Modulo per la presentazione delle osservazioni per i piani/programmi/progetti sottoposti a procedimenti di valutazione ambientale di competenza statale

ID: Codice procedura (ID_VIP/ID_MATTM):10844

Impianto per la produzione di energia elettrica da fonte eolica, costituito da 6 aerogeneratori della potenza complessiva di 37,2 MW, un sistema di accumulo da 25 MW e relative opere connesse in località "Rempillo" nel comune di Pitigliano (GR).

Immagine n. 4 Situazione di saturazione da impianti FER nella provincia di Viterbo. Non sono riportati gli impianti fotovoltaici e agrivoltaici che hanno inciso per buona parte nel cumulo di impianti FER per superare già nel 2023 gli obiettivi del PNIEC assegnati alla Regione Lazio per il 20230.

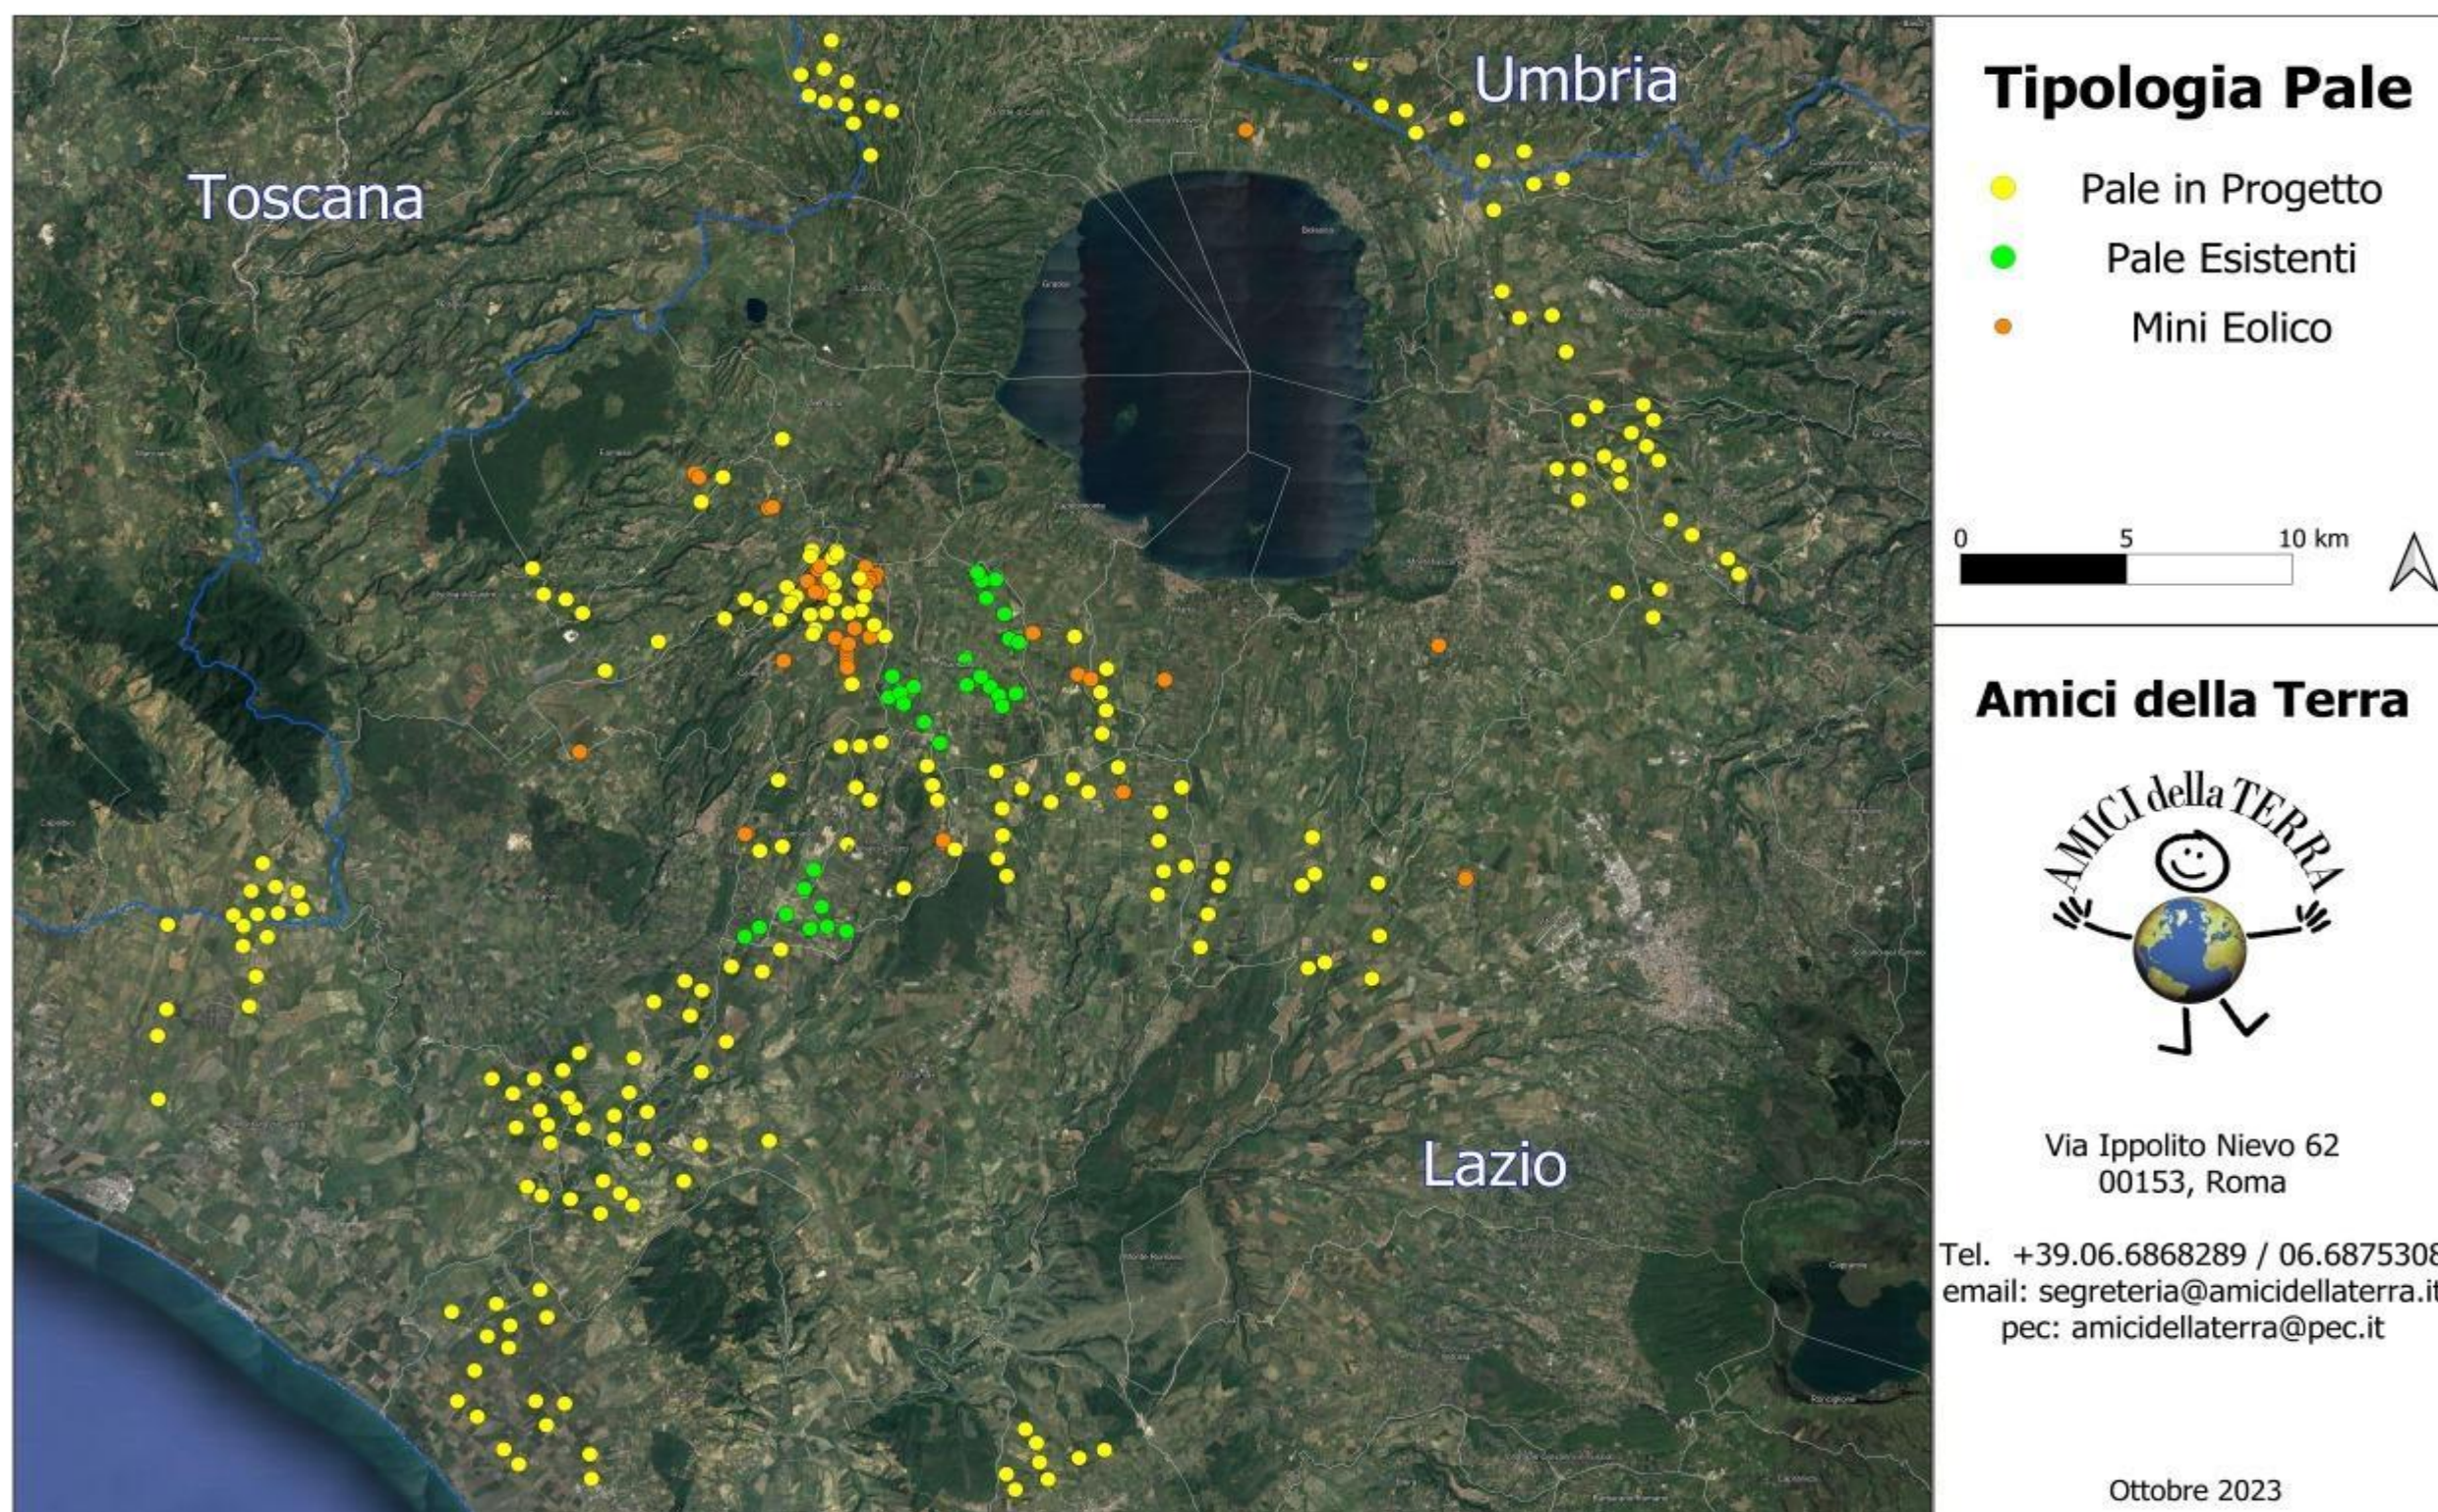
nn. 1 e 2 e crea anche degli impatti negativi anche sui beni naturalistici come verrà dettagliato nell'Osservazione n. 4. Inoltre andrebbe a sommarsi al già enorme cumulo di impianti eolici e fotovoltaici e geotermici che già creano una elevata criticità ambientale nella provincia di Viterbo e interferiscono anche con il territorio toscano come si può vedere dalle immagini nn. 4 e 5 dell'Allegato n. 1.
